COMUNE DI ZONE

## INDIVIDUAZIONE DEL RETICOLO IDRICO MINORE E DELLE FASCE DI RISPETTO

### PROPOSTA DI MODIFICA - Aprile 2012

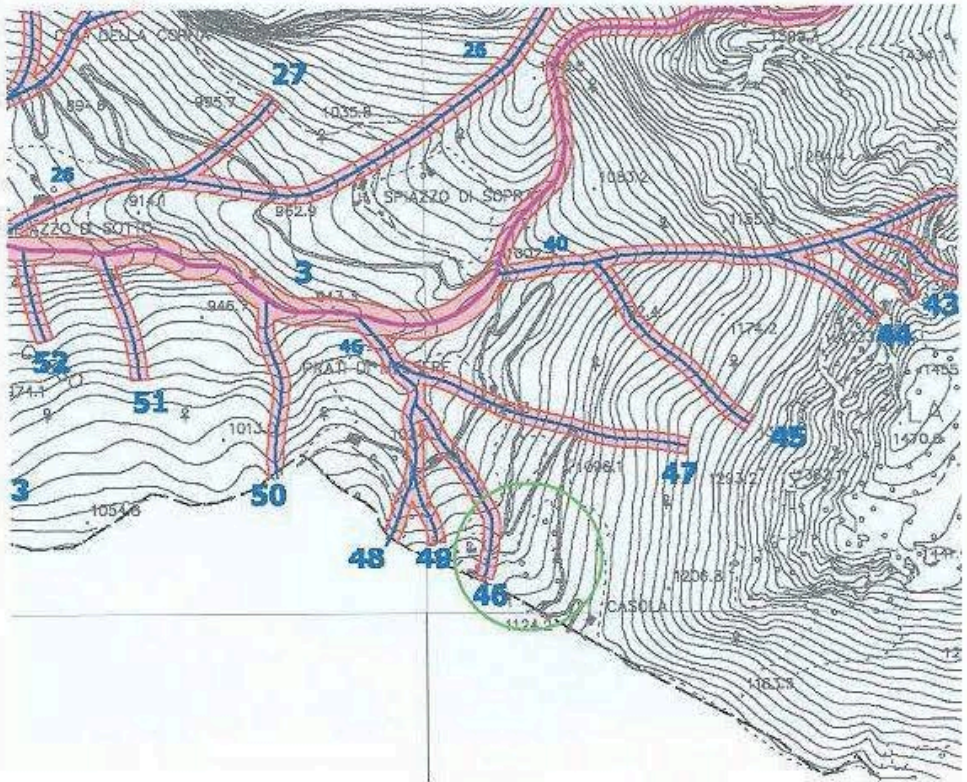
- Si propone di rimuovere la parte iniziale del corso d'acqua n°46 (denominato Cornella 1) per una lunghezza di 30 m circa e un dislivello di 10 m circa, in quanto si è verificata l'effettiva insussistenza di un corso d'acqua anche solo temporaneo in questo tratto, diversamente da quanto riportato nella cartografia del reticolo minore comunale; il corso d'acqua n° 46 avrebbe quindi inizio dalla quota di 1085 m e non più dalla quota 1095 m. Il tratto oggetto di modifica, così come tutto il corso d'acqua a valle, non è rappresentato sulle mappe catastali come demaniale.

- Si propone di aggiungere, come diramazione di monte in destra orografica del precedente n° 46, il corso d'acqua n° 205 (che prenderà il nome di Cornella 5) a partire dalla quota 1065 m e fino alla quota 1110 m con lunghezza di 130 m circa, in quanto si è verificata la presenza di un impluvio a carattere temporaneo in questa posizione, erroneamente non rappresentato nella cartografia del reticolo minore.
